**Subject:** EHR- Harju maakond, Anija vald, Aegviidu alevi ÜVK ehitusloa taotlus, menetlus nr 418004

Ehitusloa aluseks on Aquare OÜ töö nr AQ23243 „Aegviidu alevi ÜVK laiendamise projekteerimistööd“ ning tehnovõrgud on projekteeritud riigitee nr 13 Jägala-Käravete tee km 37,82 – 38,02, km 38,43, km 38,63, km 38,69 teemaale ja kaitsevööndisse.

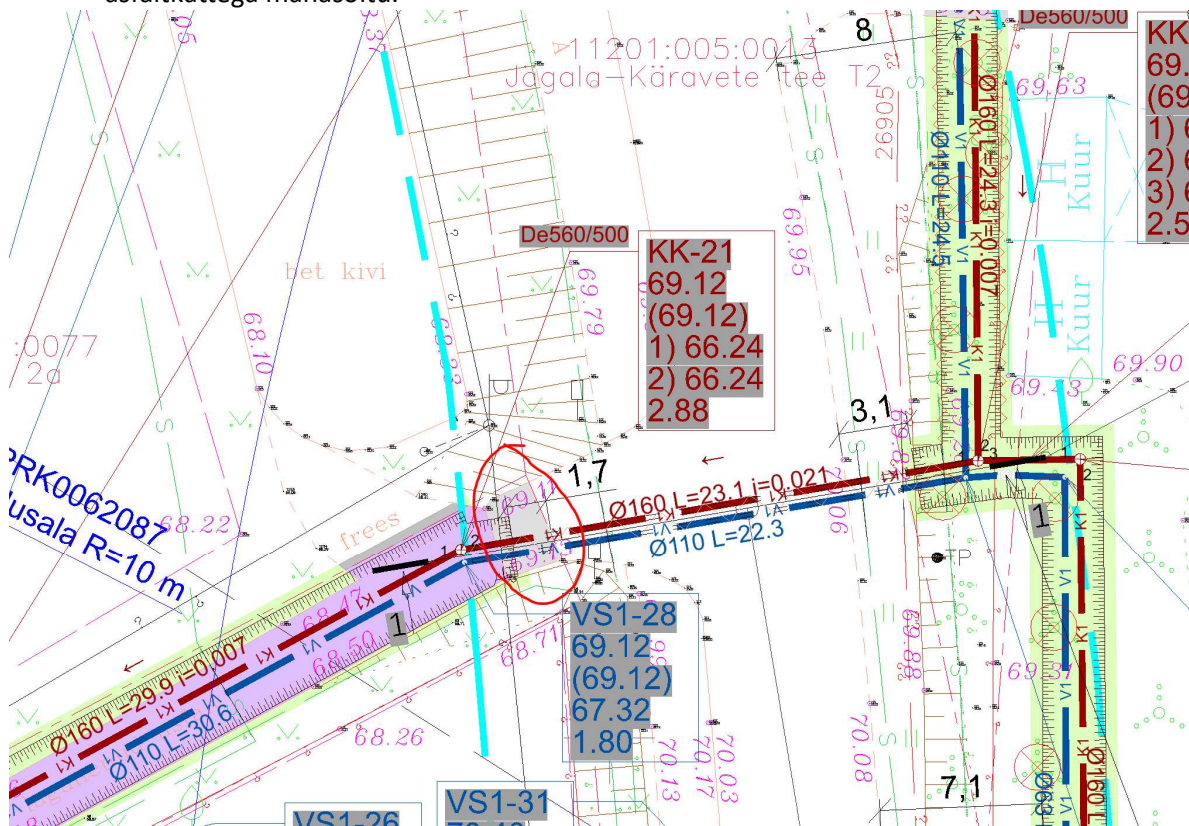
- Palume nihutada avatud kaeve kontuure ja vajadusel ka proj kaeve selliselt, et ei kahjustataks asfaltkattega mahasõitu.

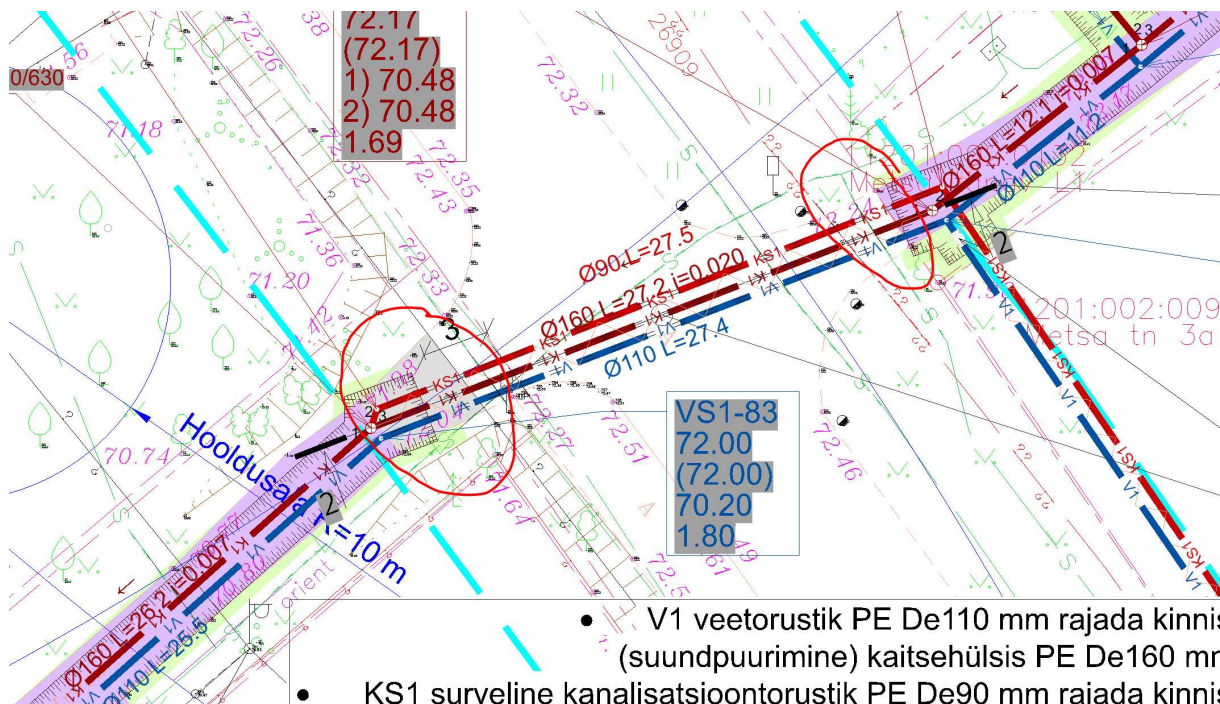
- Palume nihutada avatud kaeve kontuure ja vajadusel ka kaeve selliselt, et ei kahjustataks asfaltkattega mahasõitu. Metsa tänava avatud kaeve kontuur ulatub riigitee maaüksusele, palume nihutada eemale, selliselt et ei kahjustataks asfaltkattega mahasõitu.

- V1 veetorustik PE De110 mm rajada kinni; (suundpuurimine) kaitsehülssis PE De160 mm
- KS1 surveine kanalisatsioonitrustristik PE De90 mm rajada kinni;

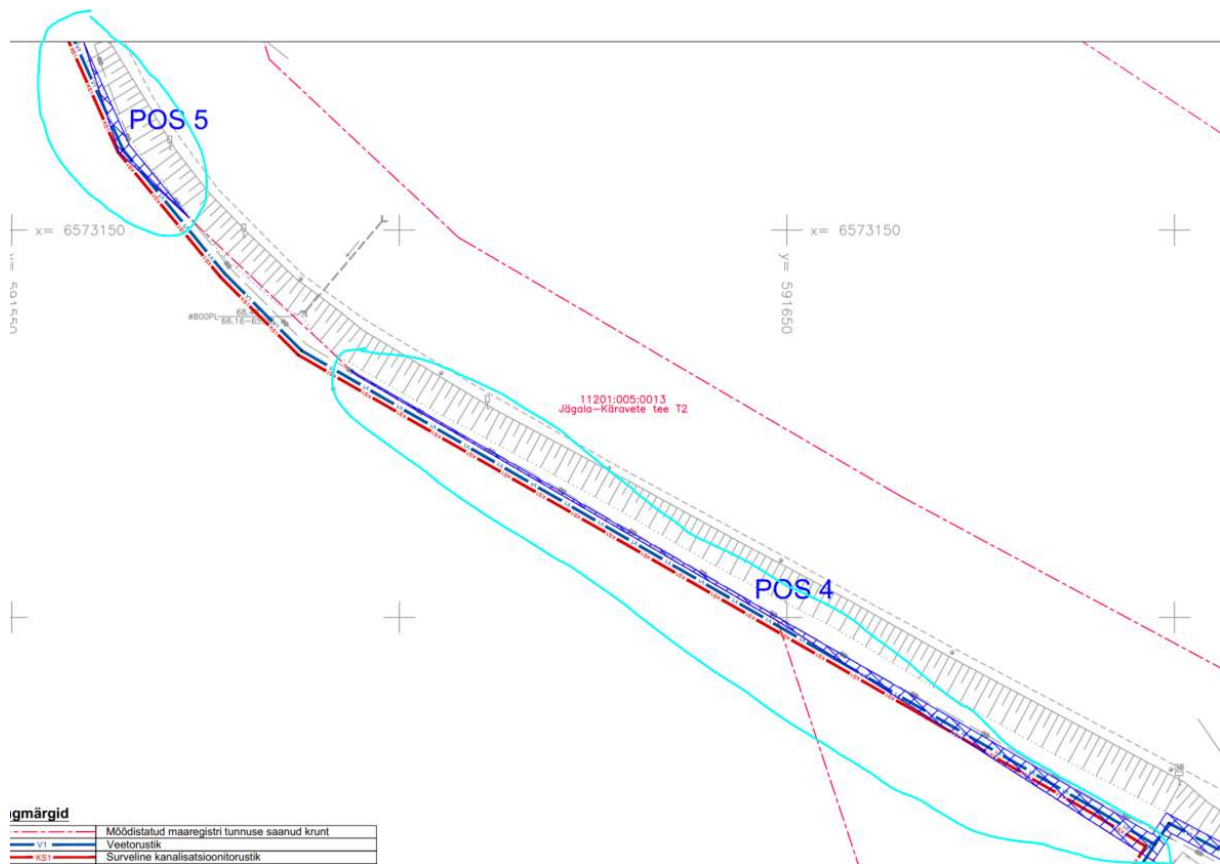
- Palume nihutada veetorustik ja kanalisatsioonitorustik antud lõikudes väljapoole riigitee maaüksust. Vältimaks tehnovõrkude ebamäärast mööda katastripiiri kulgemist ning samuti nihutada torustikud Jaama tn 13c (munitsipaalomand) kinnistule.
